COMPLEMENT AU DOSSIER D'AUTORISATION ENVIRONNEMENTALE

FICHE 7

Analyse paysagère complémentaire

Intégration paysagère de la prise d'eau sur le Goujon – 1100 m

Rappel de la vue en 3D technique de la prise d'eau – suite à la modification FICHE N°4

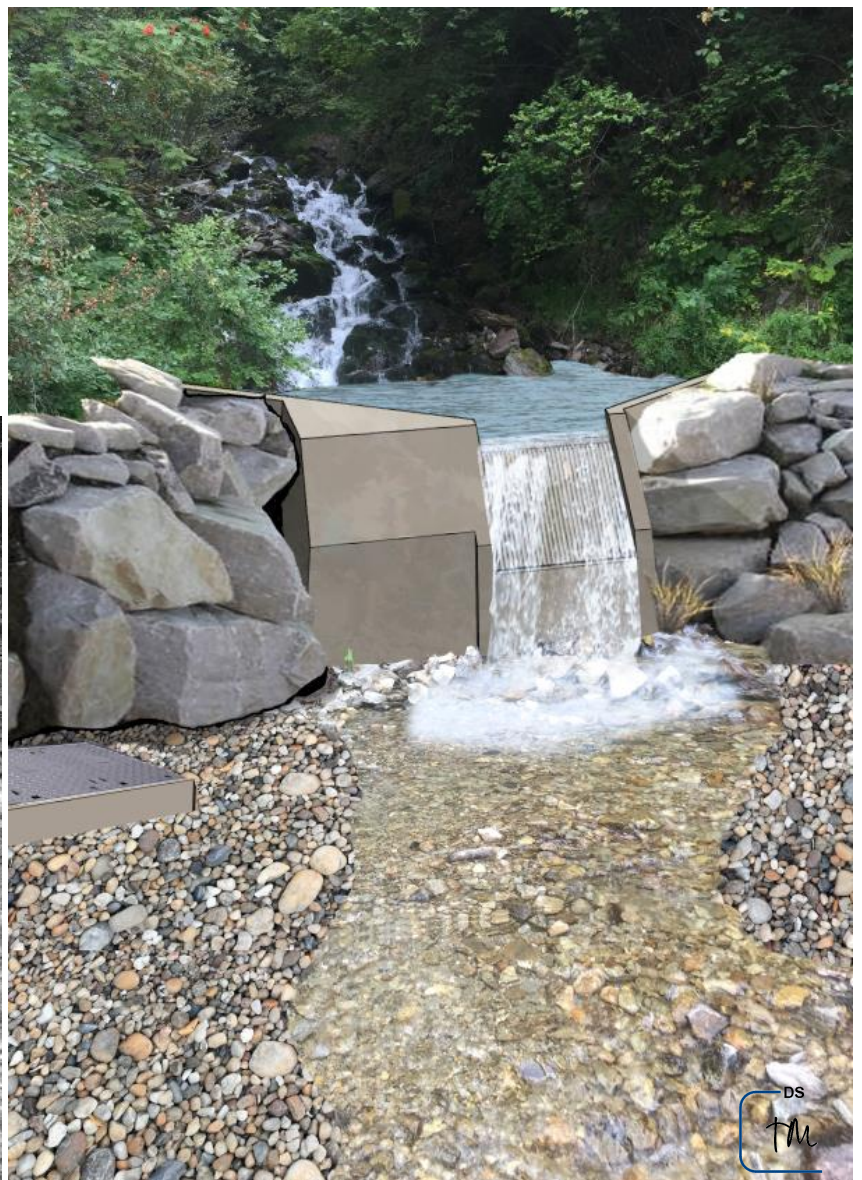
Remarque formulée par la DREAL : « Le projet contribue à la réduction des émissions de gaz à effet de serre dans l'atmosphère grâce à la production d'énergie renouvelable. [...] Son impact sur l'environnement est limité car d'une part ce type de cours d'eau ne permet pas le développement d'une population piscicole pérenne et d'autre part la conduite forcée sera enterrée. Cependant, l'Autorité environnementale recommande au pétitionnaire de réaliser une analyse paysagère complémentaire compte-tenu de l'impact paysager des aménagements et en particulier de la prise d'eau [...].

Au regard du site, les préconisations suivantes seront intégrées à l'aménagement de la prise d'eau :

1. l'épaulement des ailes bétons de la prise d'eau et de la maçonnerie aval au chemin par des enrochements petits à moyens provenant du site (100 à 300L) : le but recherché sera de noyer dans l'environnement rocheux les $\frac{1}{2}$ à $\frac{2}{3}$ de l'ouvrage vu de face et de garder en apparence uniquement les maçonneries fonctionnelles ;

2. création d'une longrine aval destinée à retenir 15 à 20 cm de matériaux fins venant ainsi recouvrir la dalle du dessableur : le but recherché sera une reconstitution visuelle du gué existant.

3. réhausse des regards et émergence sensible en fonction du besoin technique : le but étant que les mesures ci-dessus ne viennent pas perturber le fonctionnement de la prise d'eau ;

4. l'implantation à proximité de la prise d'eau d'un panneau pédagogique informant de l'utilité de l'ouvrage et des grandes valeurs du projet : le but recherché étant de faciliter l'acceptabilité des émergences techniques par les passants.
